改善箇所説明図

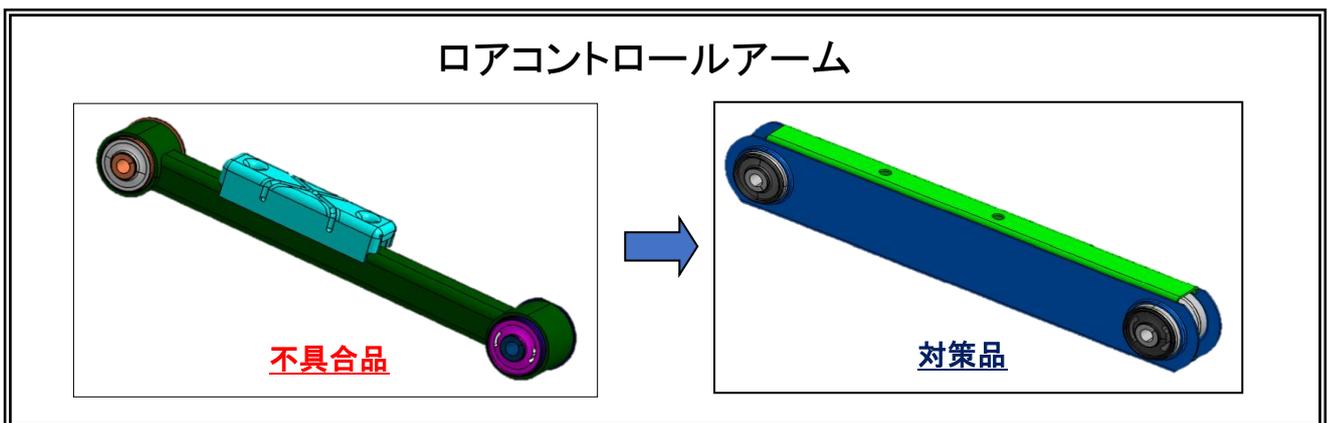
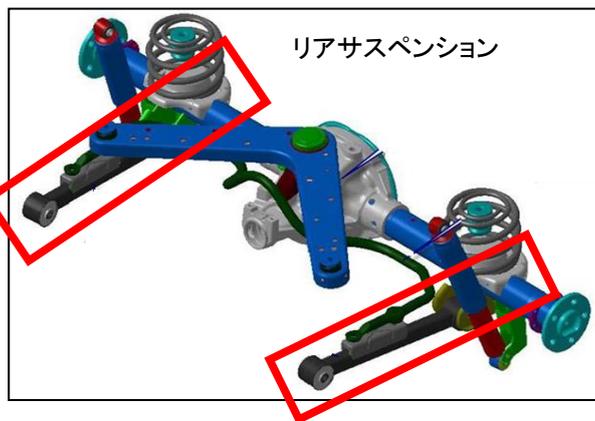
リアサスペンションのロアコントロールアームの設計が不適切なため、ロアコントロールアーム内に侵入した雨水が適切に排出されないものがある。そのため、腐食が生じ、最悪の場合、ロアコントロールアームが折損するおそれがある。

全車両、ロアコントロールアームを対策品に交換する。

: 交換部品を示す

識別 : リアサスペンションの右側ロアコントロールアームのボディ側取付ボルト先端部に黄色ペイントを塗布する。
